再処理施設、廃棄物管理施設、MOX燃料加工施設

今泉ほか編(2018)活断層詳細デジタルマップ[新編]が示す  
「出戸西方断層帯」に係る調査結果

令和元年10月3、4日

日本原燃株式会社

# 調査平面図

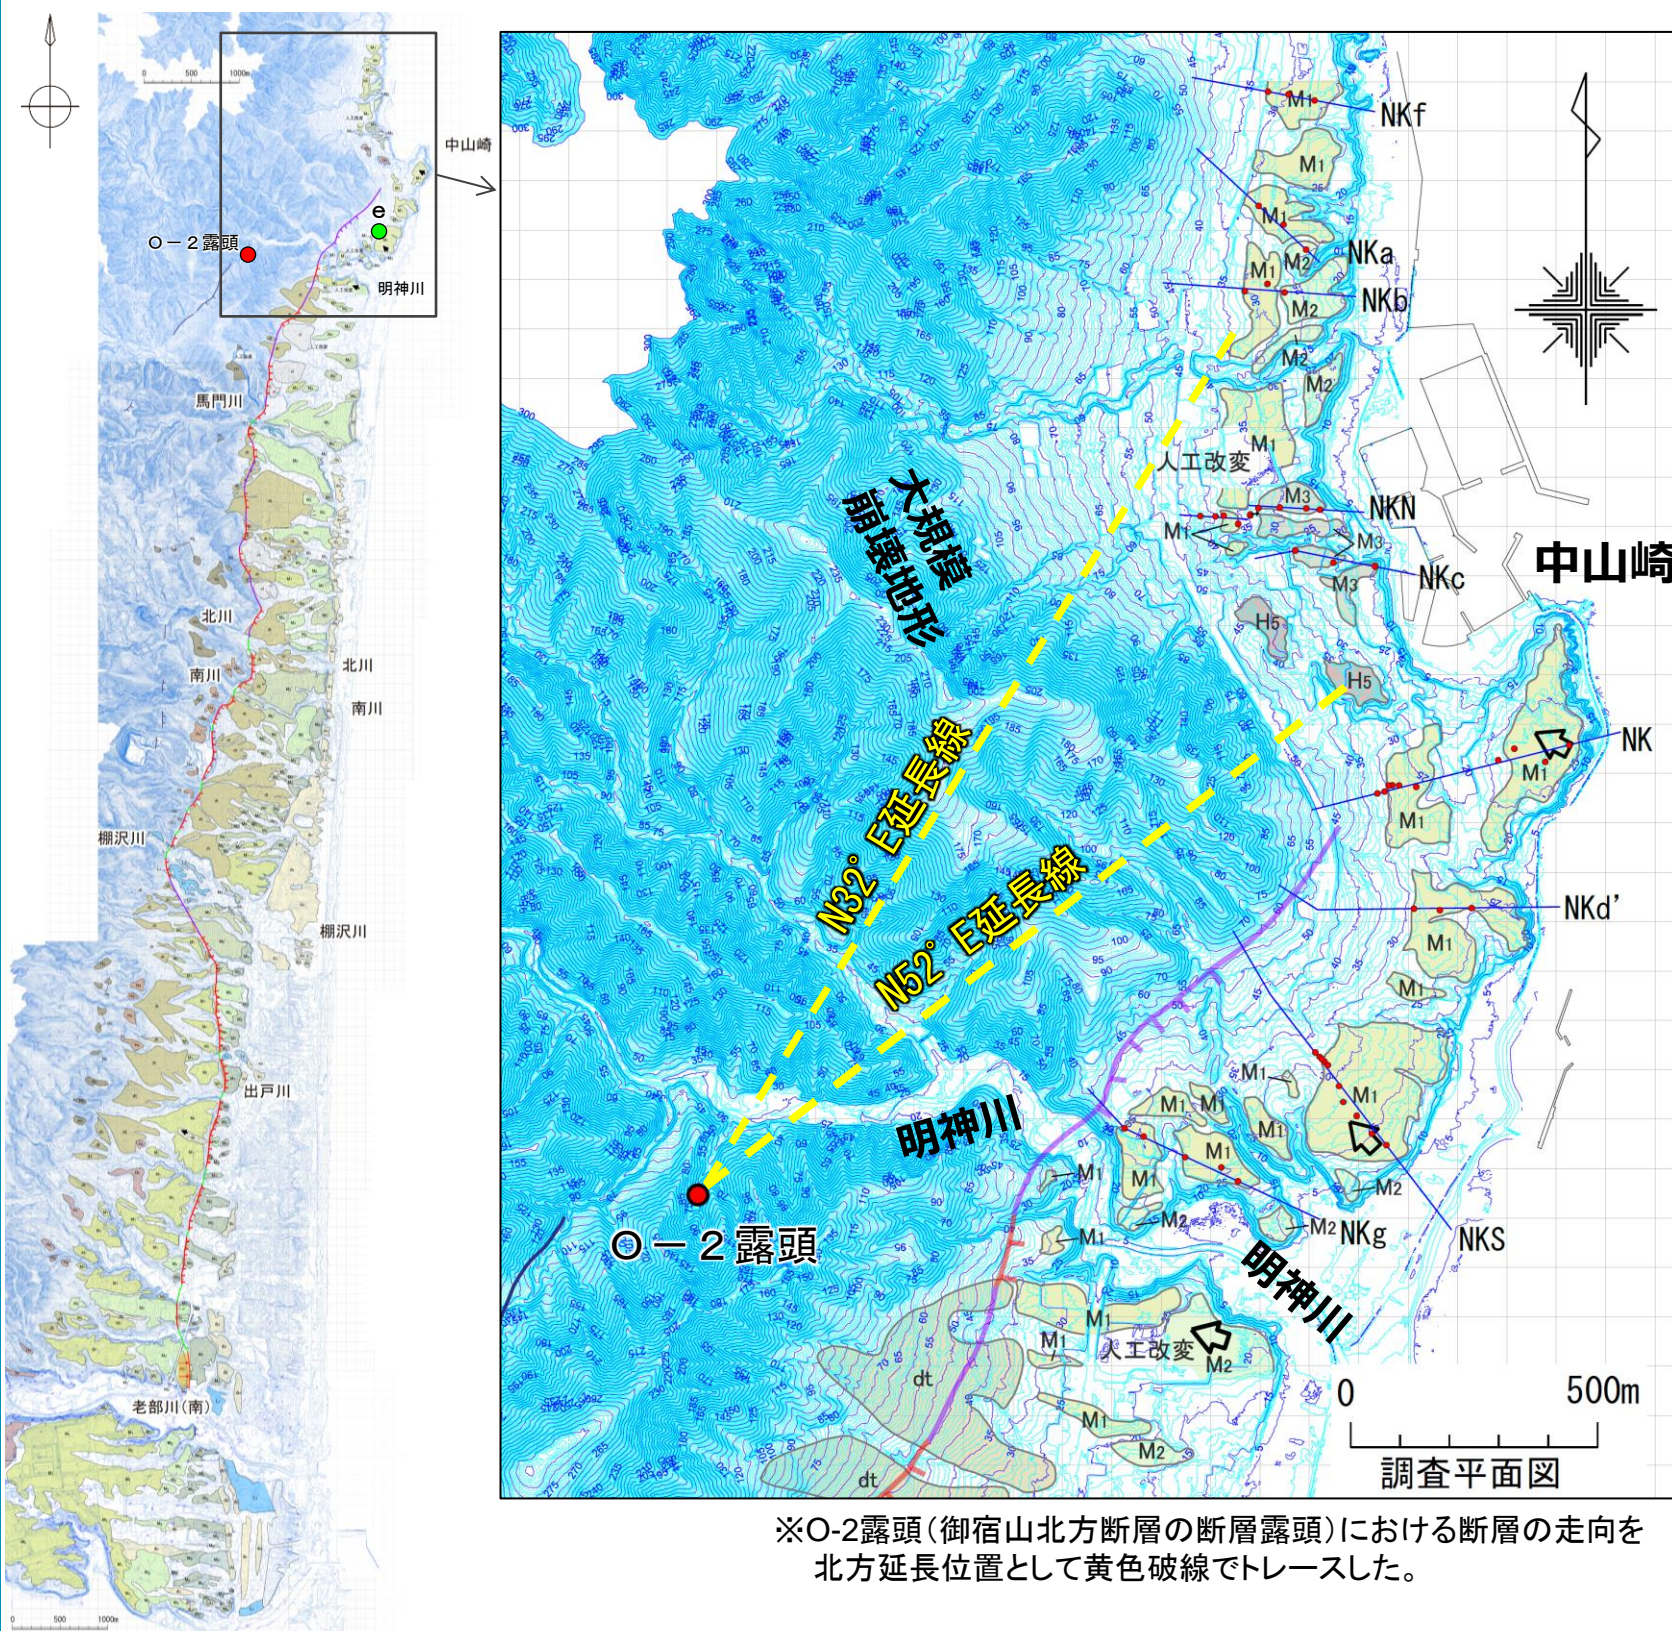
(コメント)

また、中山崎近傍まで出戸西方断層が達していないとするデータ(御宿山北方断層の北東延長部の中位段丘面分布図のうち、O-2露頭からN52° E延長線から南方に平行なラインにおける旧汀線高度採取位置のe付近のデータ)を示すこと。

- ・中山崎近傍まで出戸西方断層が達していないとするデータを拡充するため、今泉ほか編(2018)の「出戸西方断層帯」北端付近の地質データを拡充した。
- ・左図のうち、断層線の北端付近における「中山崎」の段丘面に逆向きの傾動が図示されている。
- ・当該段丘面をNK測線として設定し、その南北で比較的広い段丘面を対象にNKS測線・NKN測線を設定した。
- ・この3測線(主測線)を代表として各10孔のボーリングを配置し、示標テフラや段丘構成層の確認、段丘基底面(旧波食台)の高度とその形態について検討した。
- ・また、これら主測線間や、さらに北側の段丘面について地質データを補完するため、北はNKfから、南はNKgまでの各測線を設定し、ボーリング調査を行い、各種検討を行った。
